Informe Técnico

Presupuestos Participativos 2020

Id: 2146 **Ámbito:** Zona 2 **Tipo:** Inversión **Prioridad:** P
Barrio/urbanización/pedanía: Intrazonal
Título: Soterrar contenedores en varios puntos de la Zona 2: S.Miguel y S. Corazón.
Descripción: Soterrar contenedores en varios puntos de la zona 2 (barrios San Miguel y Sagrado Corazón), y su instalación correspondiente para ponerlos en funcionamiento. San Miguel: -En el parque de San Miguel (cruce C/ Reyes Católicos con C/ Pikio). Sagrado Corazón: -C/ Dr. Fleming esquina Calderón de la Barca.

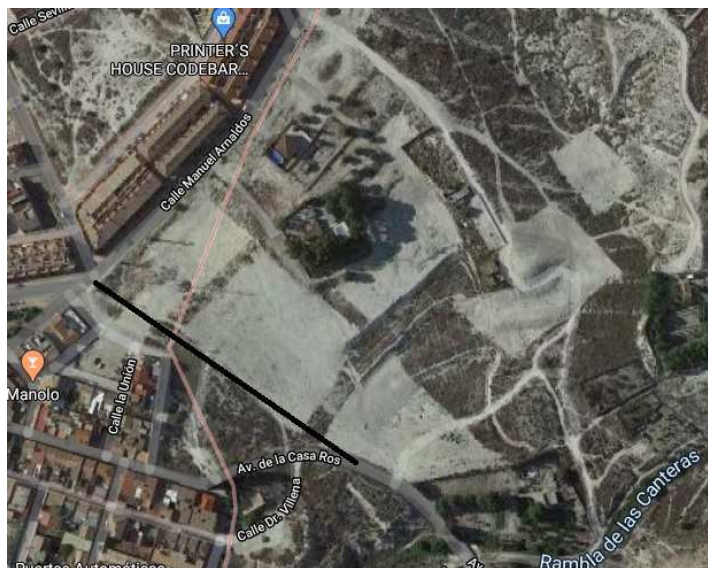
A. Viable. Coste: El coste total de la obra supera los 50.000,00€ se puede realizar una 1ª Fase por importe de 50.000,00€ de desbroce, movimiento de tierras de la traza del vial y aporte de zahorra artificial.

Título: Rotonda en Avda Paris intersección con calle Don Quijote.

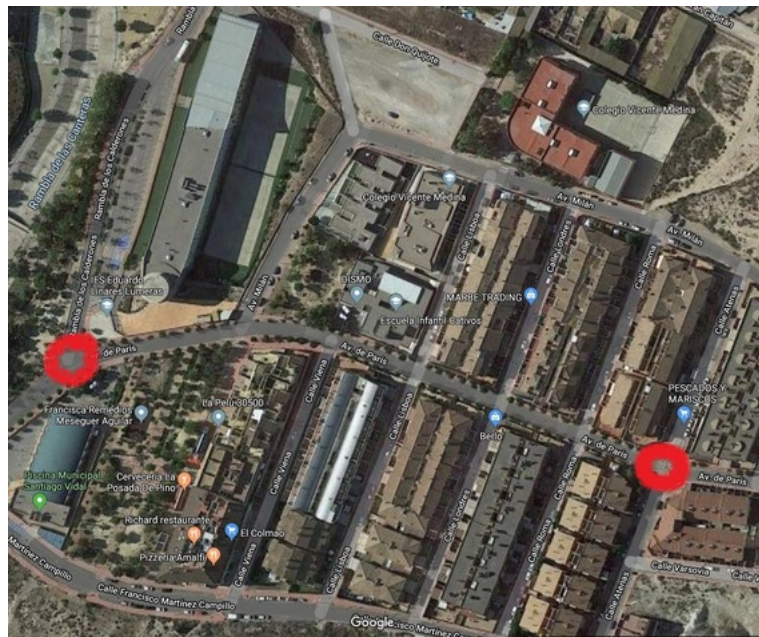
A. Viable. Se trata de una actuación viable. Coste: El coste se estima en 50.000 €, Se emite este informe careciendo de datos topográficos de la zona que pueden condicionar el importe de las actuaciones, pudiendo darse el caso de poder acometerse como una primera fase la actuación propuesta, consensuada con los representantes de zona en el momento de redactar el proyecto.

Título: Delimitación del ajardinado de las pistas en Los Vientos.

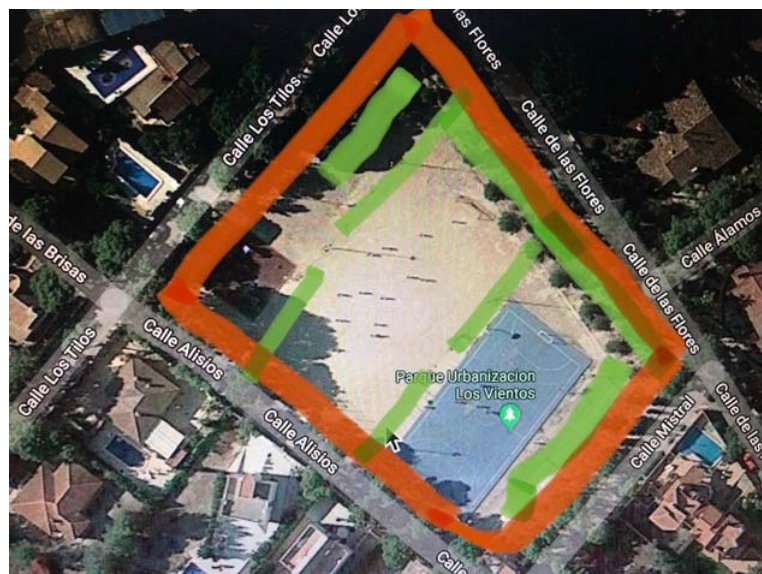
A. Viable. Coste: 50.000 €

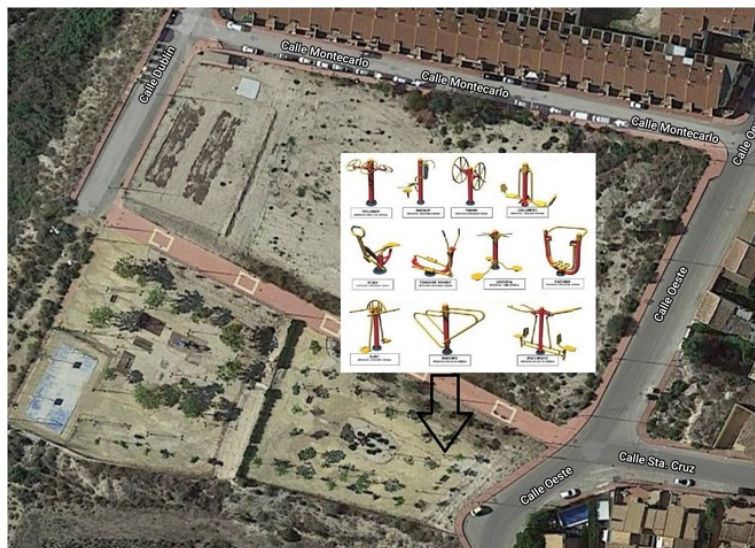
A. Viable. Coste: el importe estimado para la actuación es de 30.000 €

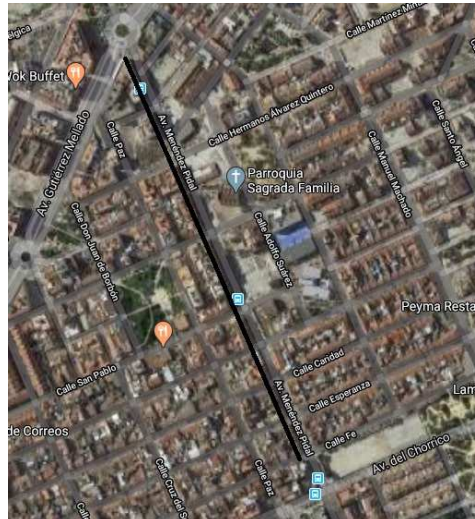
B. Inviabile. Motivación: Se considera injustificado instalar un semáforo para reducir la velocidad. Deberían plantearse otras soluciones como pasos de peatones sobreelevados, etc. (señale uno o varios de los motivos por los que la propuesta es inviable)

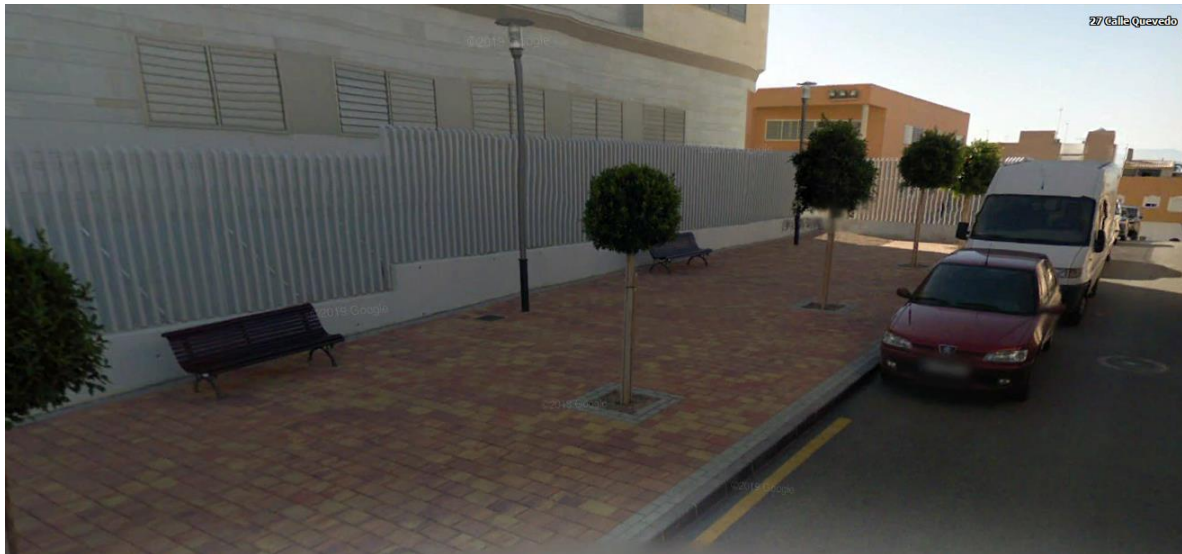
- Es una pequeña zona de estancia que disponen los vecinos de la calle Quevedo, técnicamente no es adecuado la instalación de una petanca en esta zona por limitar el área de estancia, así como estrechar la zona de paso en las inmediaciones del colegio. Existen otras zonas donde se puede ubicar una instalación de este tipo.

Título: Reparación parque frente piscina Santiago Vidal. Bº La Molineta.

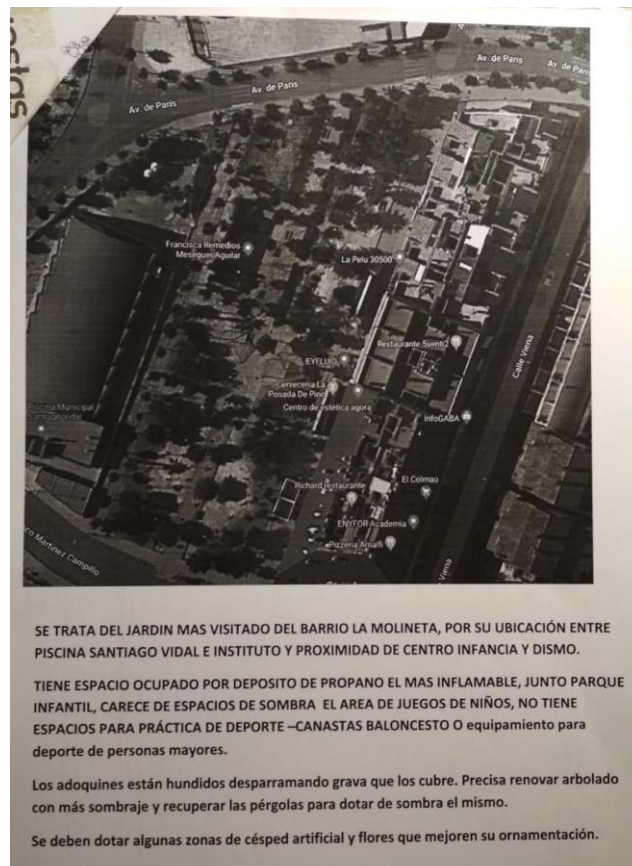
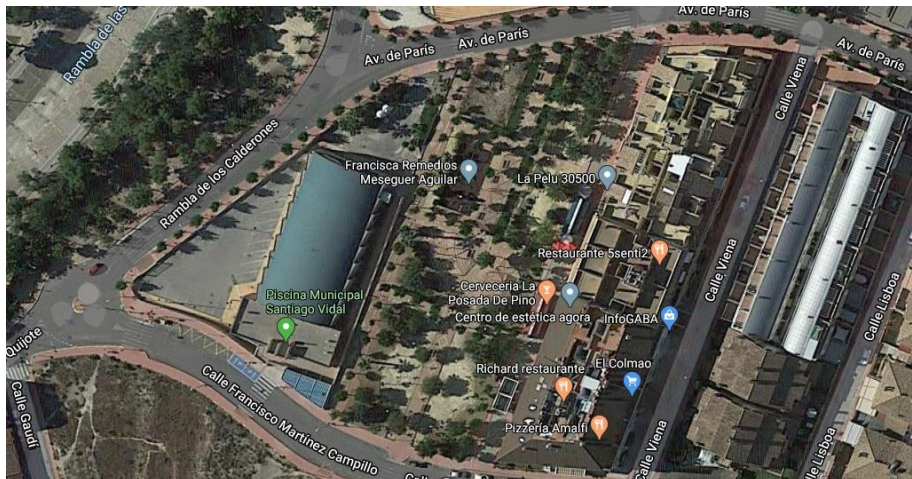
- Técnicamente **no es posible asegurar la recuperación de la zona donde se ubica el deposito, ya que se encuentra cedida hasta el fin de la actividad.** No obstante se puede intentar y si se pueden realizar el resto de actuaciones

Título: Reponer suelo de parques infantiles en la zona 2 (Los Vientos y S. Miguel y la Molineta).

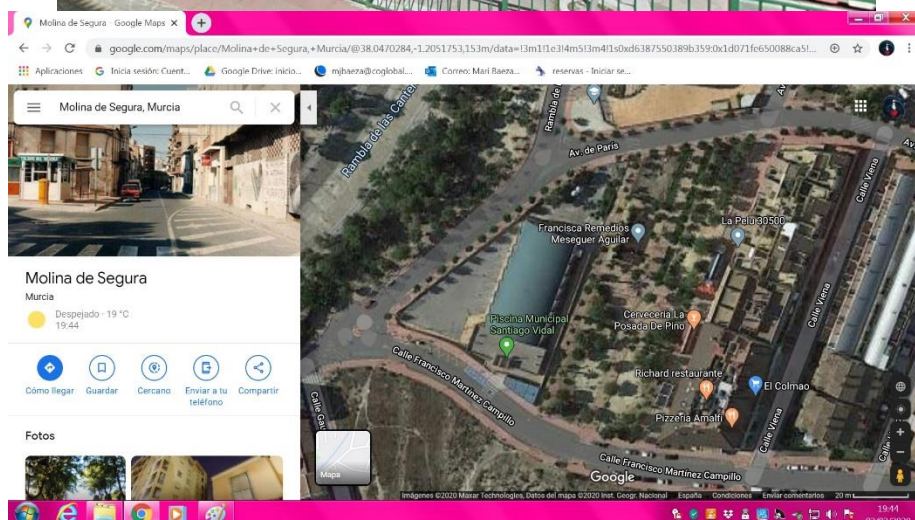
- PARQUE LOS VIENTOS: 225m²
- JARDÍN LOS BOLOS: 263,40m²
- JARDÍN FRANCISCO CANO QUIJADA: 137,65m²
- JARDÍN PASEO DE OPORTO: 145,95m
- Superficie total: 772m² x 65€/m² = 50.180€ + 19% G.G + BI = 72.254,18€

Título: Iluminación en varios puntos de la Zona 2 (Los Vientos y S. José).

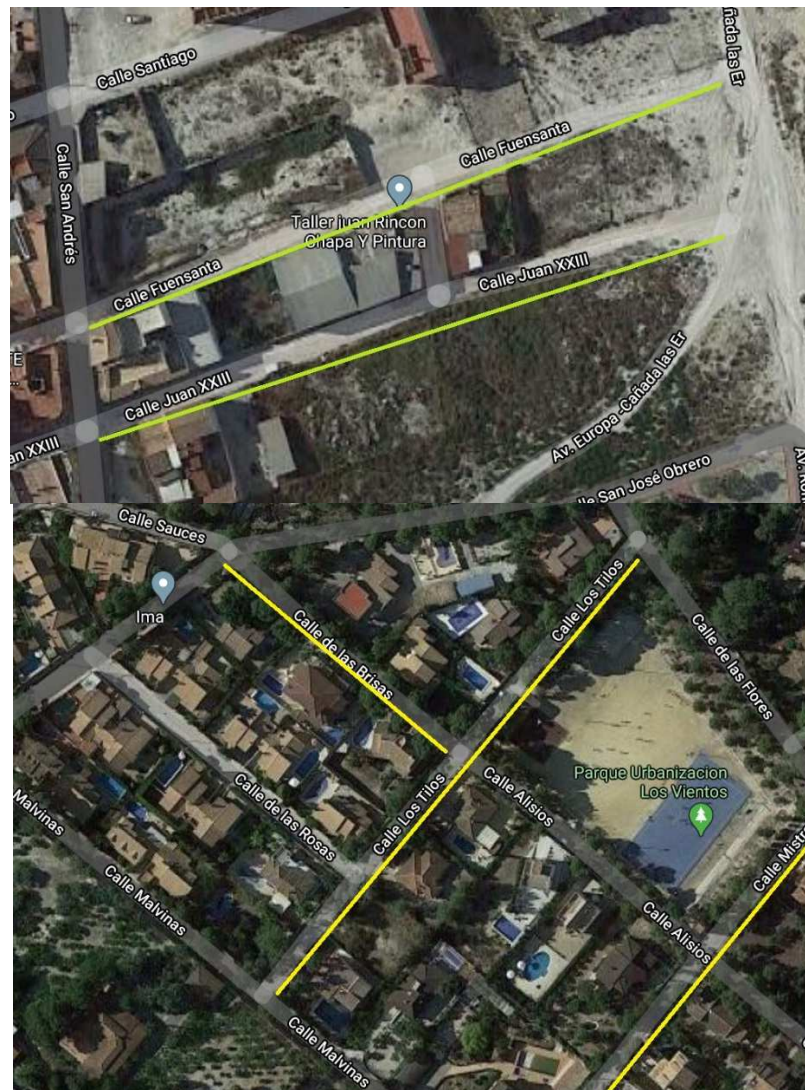
A. Viable. Coste: 39.000,00. Nota: en C/ Fuensanta y C/ Juan XXIII sería interesante combinar la actuación con la realización de calzada y aceras.

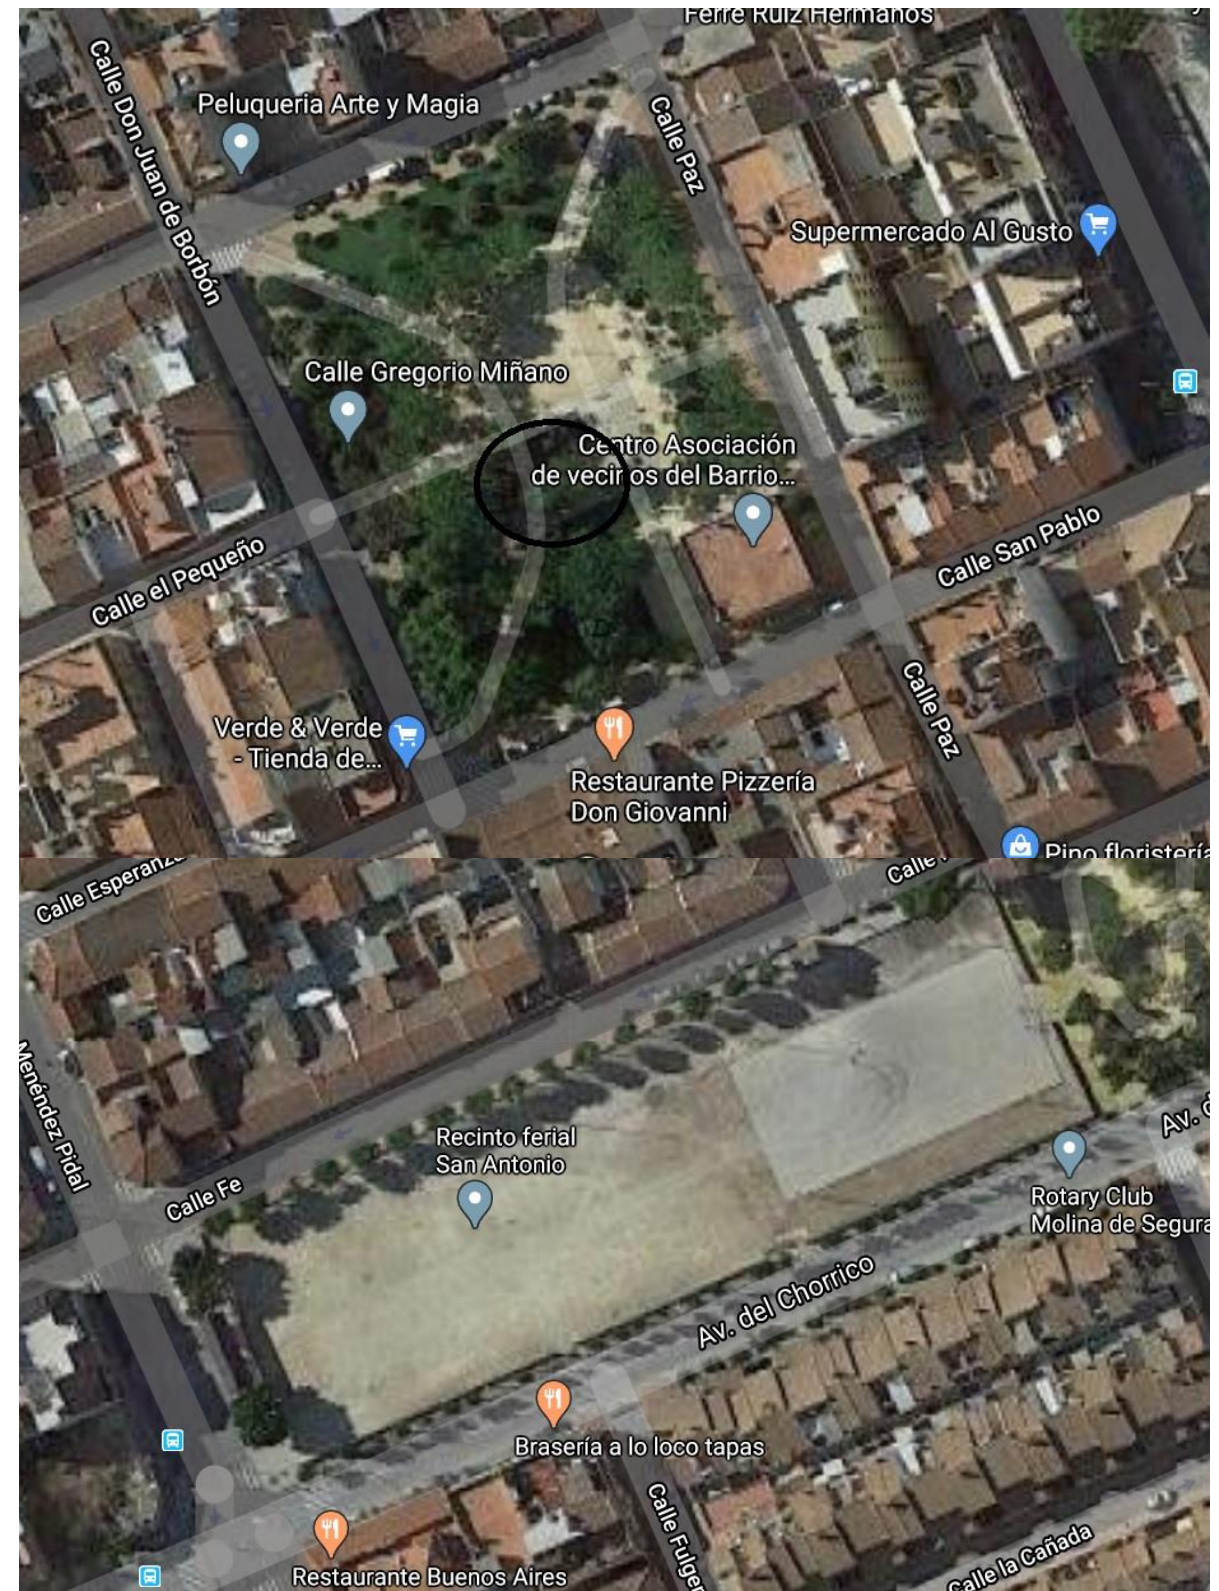
- Las dimensiones de las pérgolas se ajustarán para que no sobrepasen el presupuesto y realicen su función.
